Commissione Tecnica PNRR - PNIEC

Parere n. 124 del 02/02/2023

Progetto	<p><i>Valutazione Impatto Ambientale</i></p> <p><i>Progetto di un impianto agrivoltaico di potenza complessiva pari a 61,8 MW, da realizzarsi nei Comuni di Ururi (CB), San Martino in Pensilis (CB), in località "Piana Favari, Camarelle e Macchianera, e le relative opere per la connessione alla RTN ricadenti anche nel Comune di Rotello (CB), in località "Piana della Fontana".</i></p> <p><i>ID_VIP: 7850</i></p>
Proponente	<p>Ambra Solare 5 S.r.l.</p>

Figura 6 Punti di prelievo

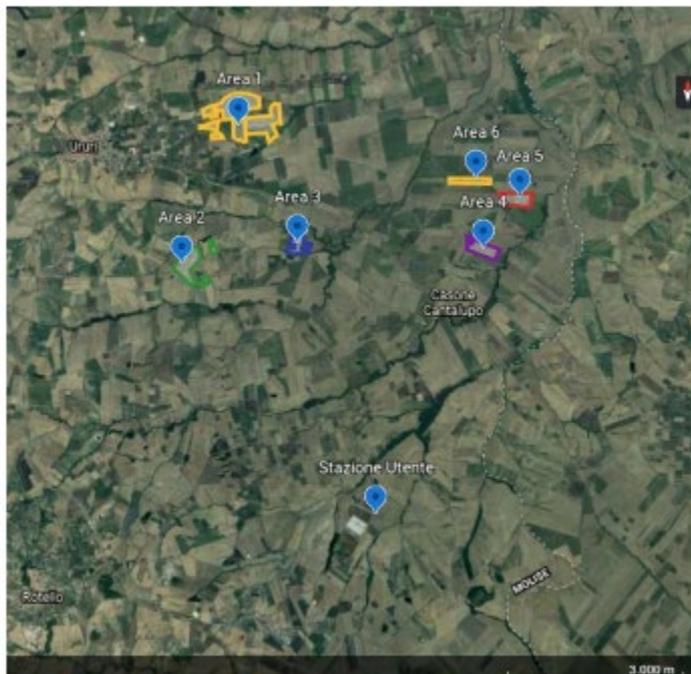
La Commissione, valutata la documentazione presentata e all'esito delle verifiche eseguite nell'ambito del procedimento in esame, tenendo conto della natura dell'opera e dei suoi potenziali impatti, ritiene il Piano conforme alle disposizioni del DPR n. 120 del 2017, fermo restando il rispetto della specifica **Condizione Ambientale n. 8**.

Condizione Ambientale n. 8	
Macrofase	Ante operam
Fase	Progettazione esecutiva
Ambito di applicazione	Terre e rocce da scavo
Oggetto della condizione	<p>In fase di progettazione esecutiva e comunque prima dell'inizio dei lavori, il Proponente dovrà presentare il progetto dettagliato riportando gli esiti delle attività previste nel Piano Preliminare conformemente ai contenuti previsti dall'art. 24, comma 3, del DPR n. 120 del 2017, specificando i punti di campionamento ed il numero di campioni che dovranno essere indicati in planimetrie riferite all'area d'impianto e al tracciato del cavidotto.</p> <p>Dovranno inoltre essere indicati i parametri utilizzati per la quantificazione dei volumi di scavo e reinterro, quali le superfici e le distanze coinvolte negli scavi, e specificate le modalità di riutilizzo nell'area dell'impianto e lungo il cavidotto. La documentazione dovrà essere corredata da planimetrie indicanti i volumi degli scavi e dei reinterri. Gli esiti delle attività eseguite ai sensi del citato art.24 comma 3 dovranno essere trasmessi al MASE e all'ARPA Molise prima dell'inizio dei lavori, ai sensi dell'art. 24, comma 5, del citato DPR n. 120/2017.</p>

Figura 11 Mappa della fragilità ambientale

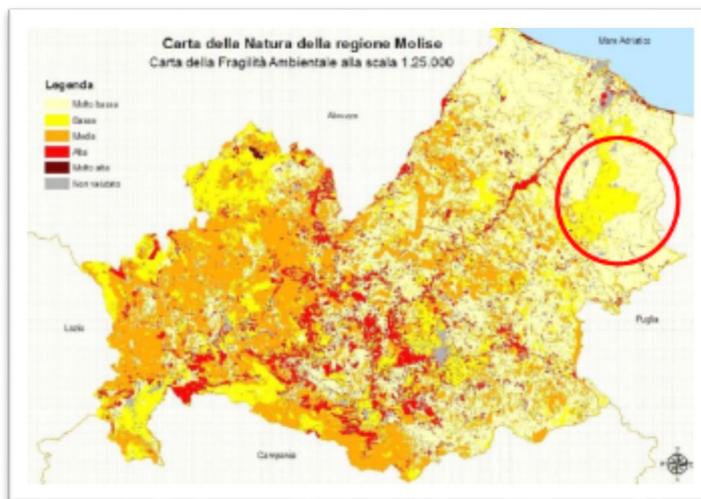
La Commissione ritiene necessario modificare il progetto della siepe perimetrale, che deve essere pluristratificata e plurispecifica, (composta da specie arboree, arbustive e suffruticose appartenenti alla vegetazione spontanea tipica del territorio), di ampiezza pari ad almeno 5 metri, da collocare all'esterno della recinzione, come indicato nella **Condizione Ambientale n. 2**. La stessa recinzione deve essere sollevata da terra di almeno 30 cm per tutto il suo sviluppo per permettere il passaggio per la piccola e media fauna.
